**Addendum / Addenda**

No./N <sup>o</sup> 1
-------------------------

Project Description / Description de projet  BOU - Réfection de l'enveloppe thermiques et remplacement des ouvertures vitrées, 75 de Mortagne Boucherville		
Solicitation No./ No de sollicitation  16-22004	Project No./N <sup>o</sup> de projet	W.O. No./N <sup>o</sup> d'ordre de travail
Project Engineer / Ingénieur de projet  Martin Legris		Date  9 mai 2016
<p><b>Notice:</b> This addendum shall form part of the tender documents and all conditions shall apply and be read in conjunction with the original plans and specifications.</p>		<p><b>Nota:</b> Cet addenda fait partie intégrale des dossiers d'appel d'offres; toutes les conditions énoncées doivent être lues et appliquées en conjonction avec les plans et les devis originaux.</p>

Travaux : Réfection de l'enveloppe thermique et remplacement des ouvertures vitrées sur le bâtiment du 75 Boul. De Mortagne Boucherville.

Plan de démolition salle (typique)  
Rénovation plancher et cloisons  
1:50

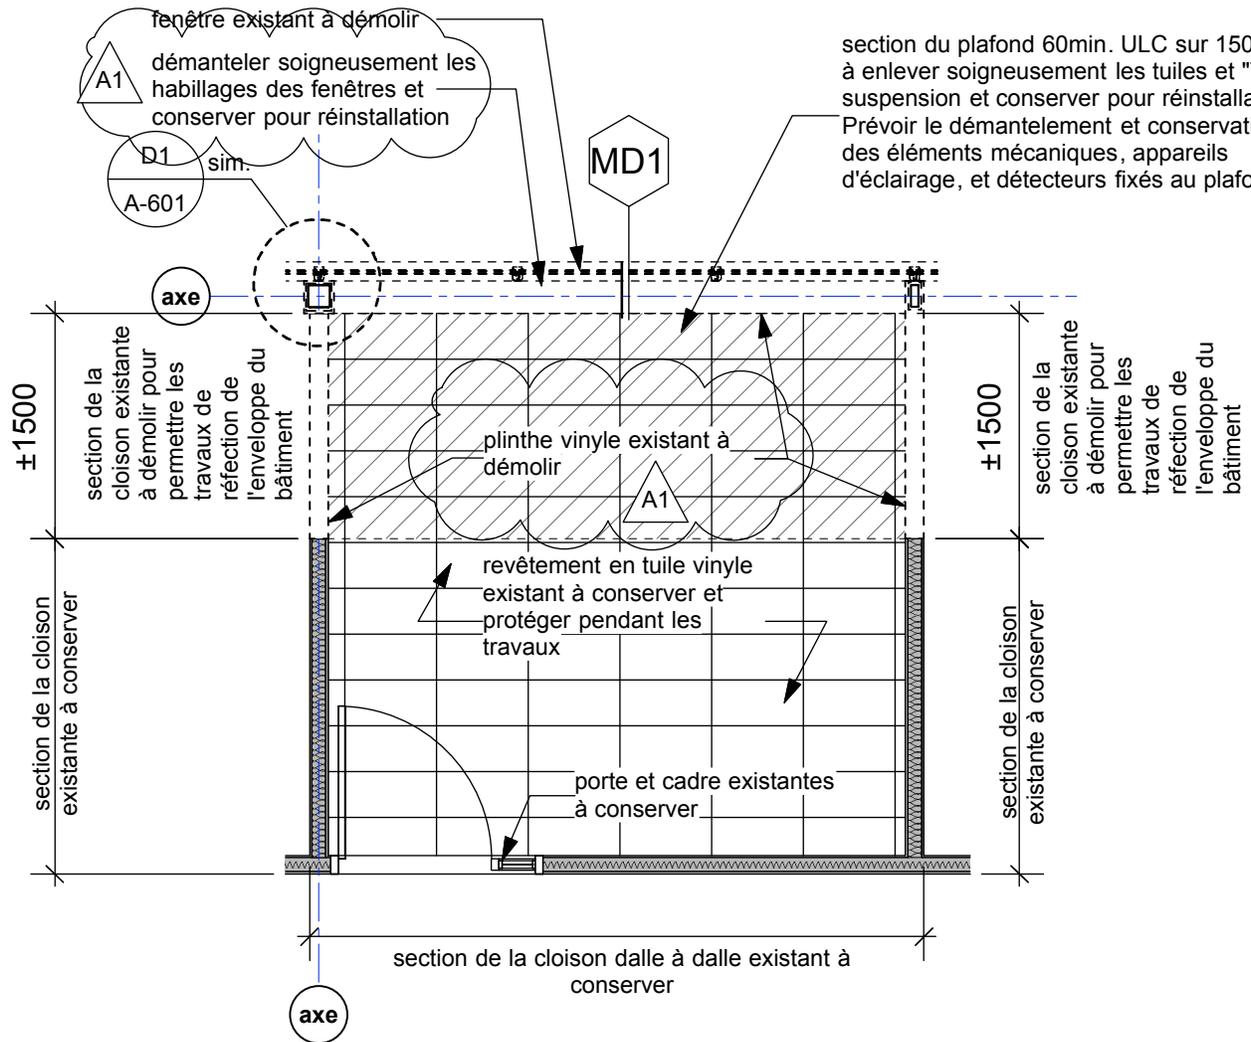
3  
AD-200

**existante à modifier - façade F2**

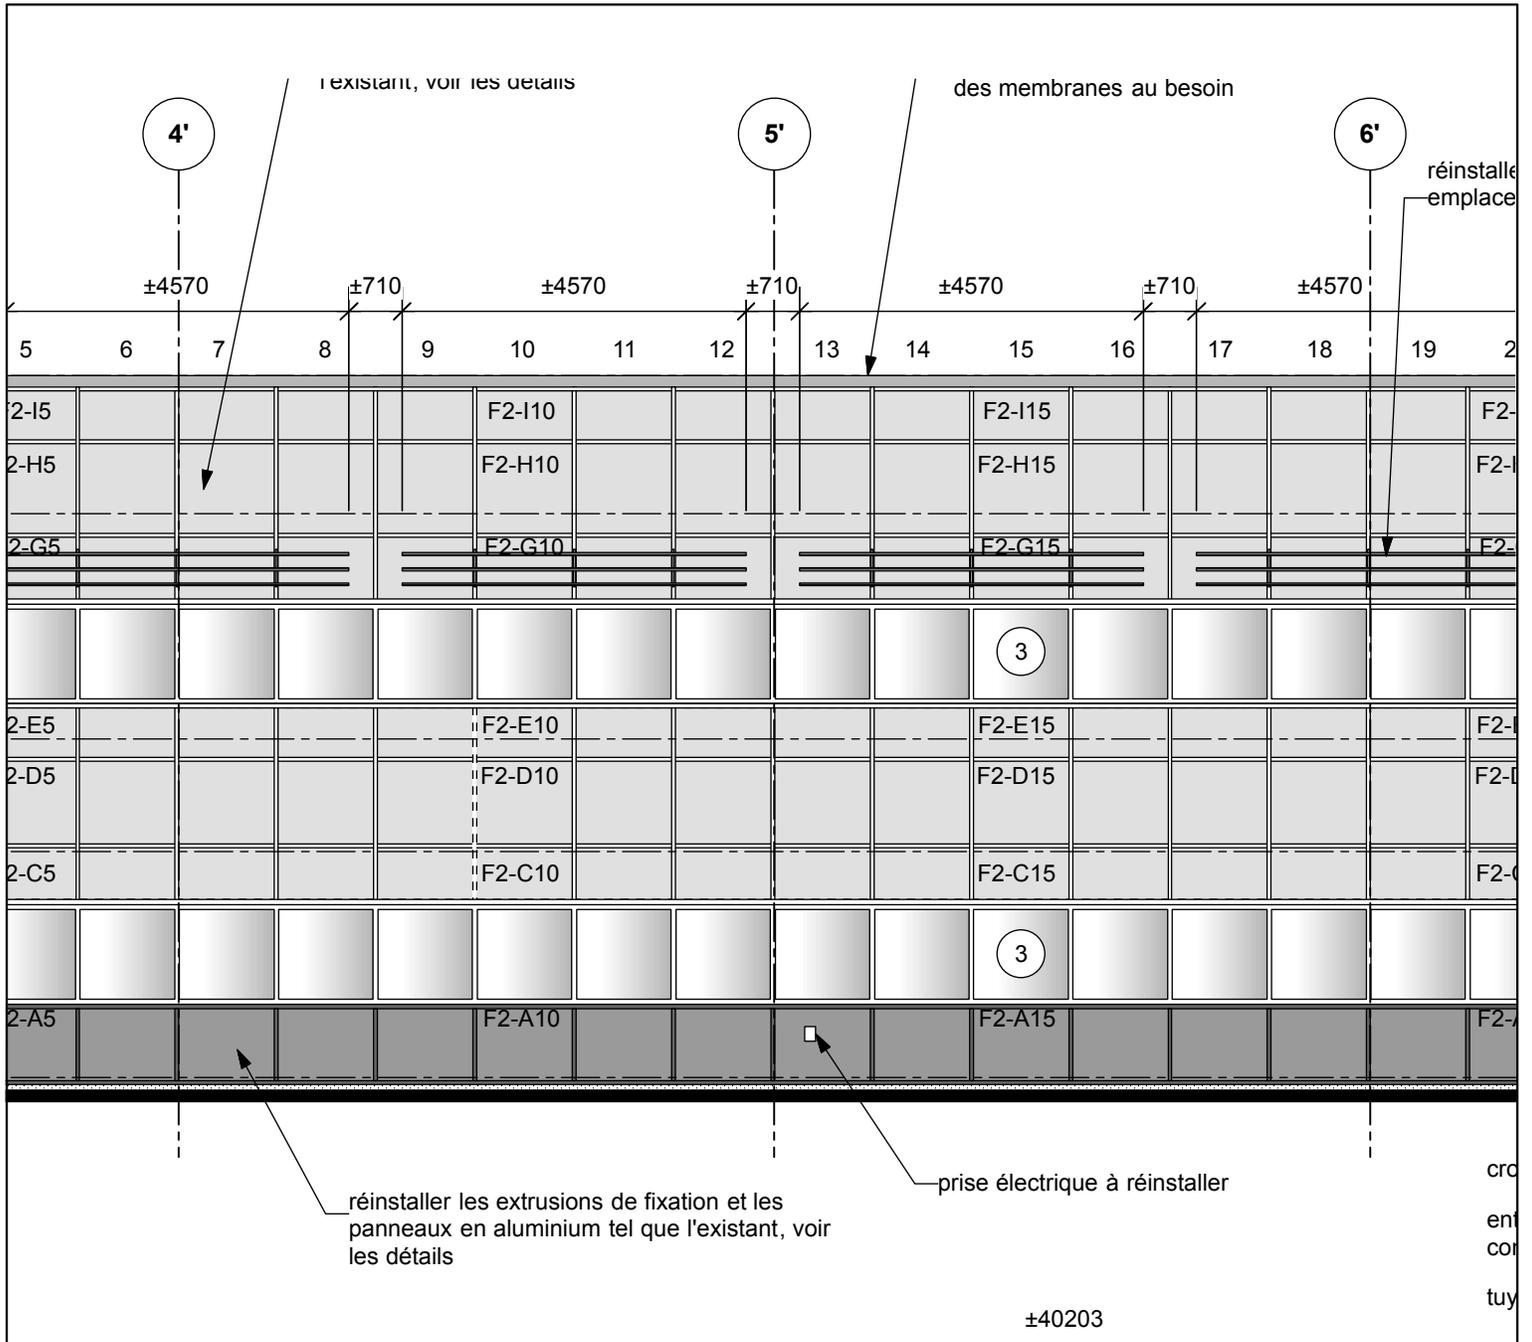
superficie panneaux en  
 aluminium ±253,90 m.ca.

**existante à modifier - façade F3**  
 A1 superficie panneaux en aluminium ±98,15 m.ca.

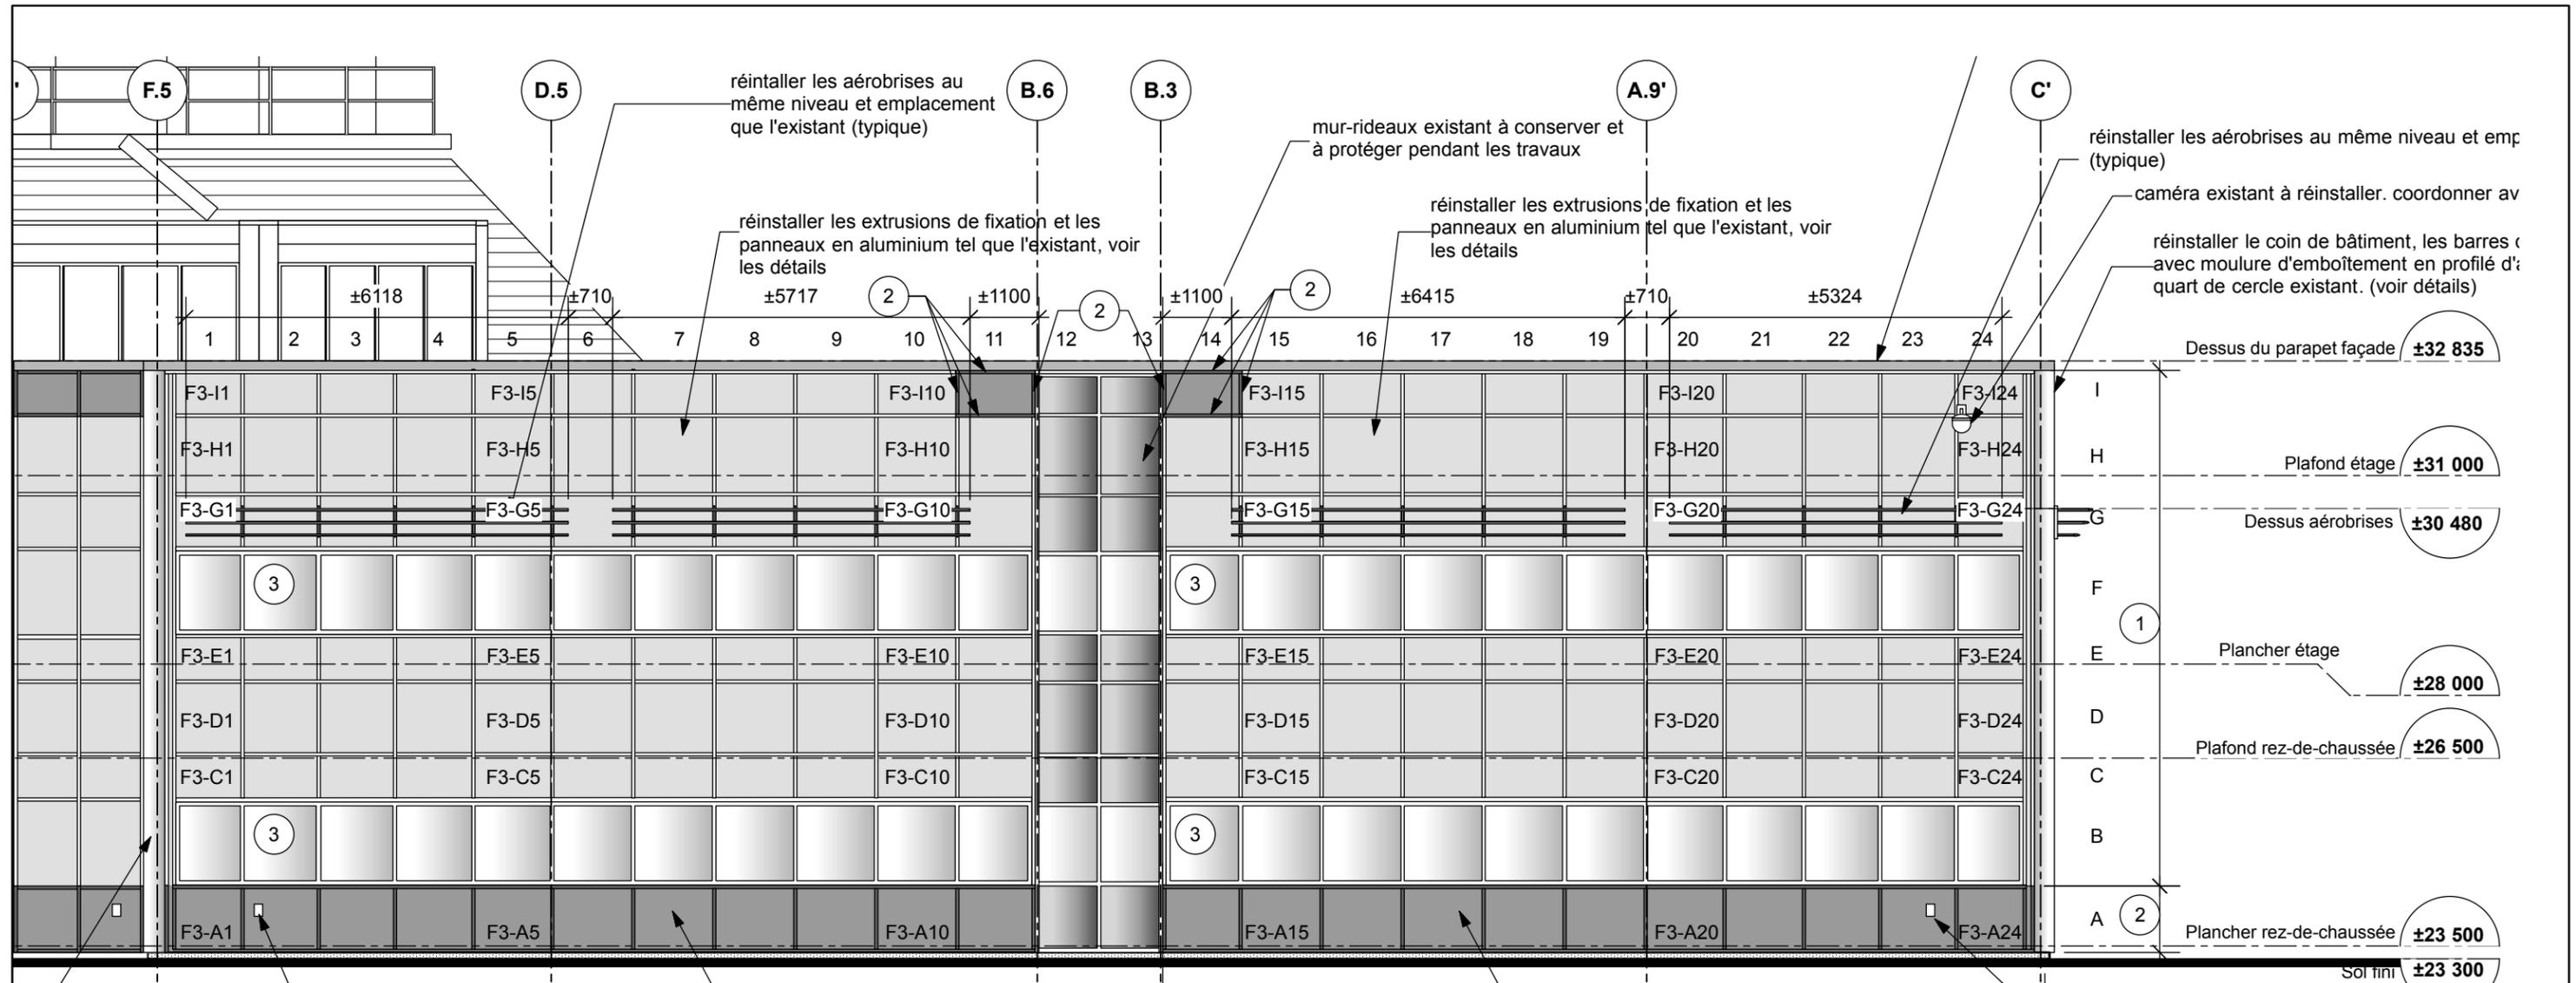
superficie panneaux en aluminium ±300,65 m.ca.

**existante à modifier - façade F4**

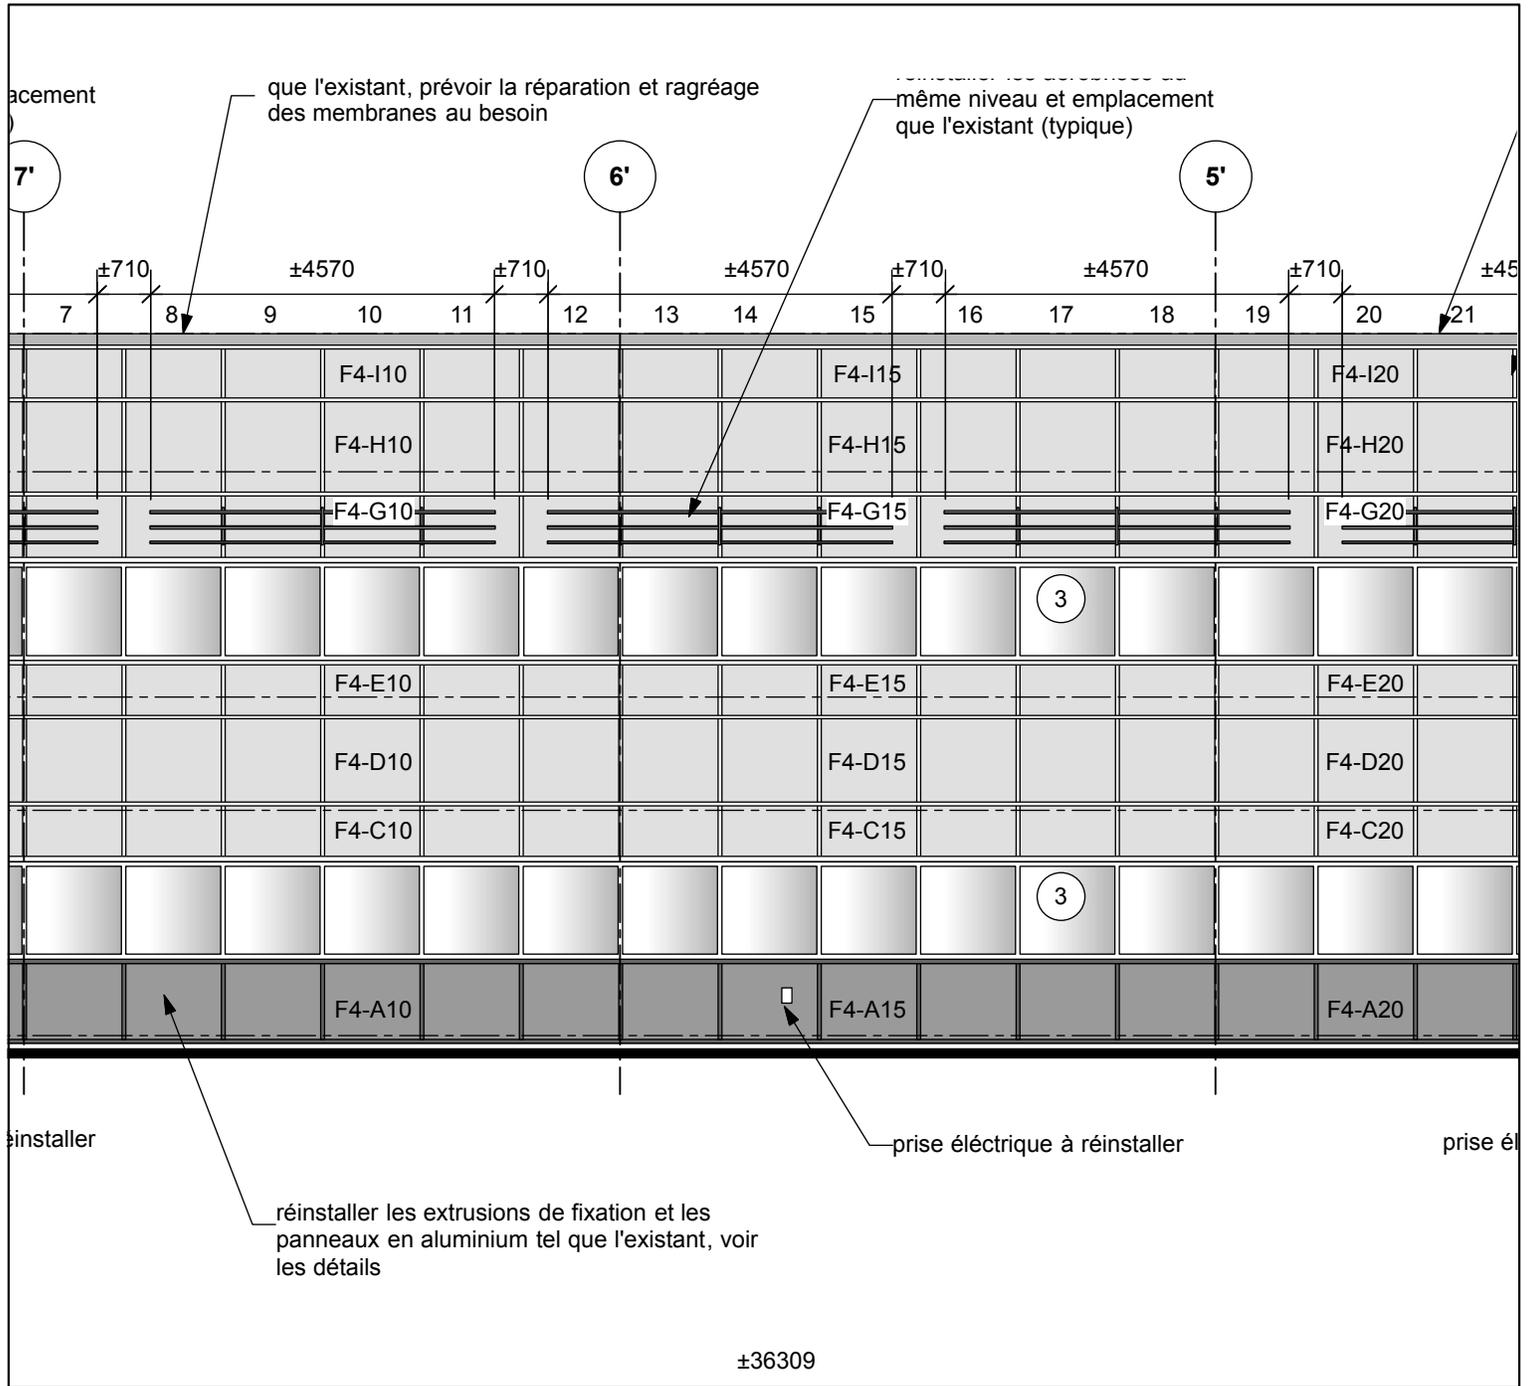
superficie panneaux en aluminium ±343,05 m.ca.
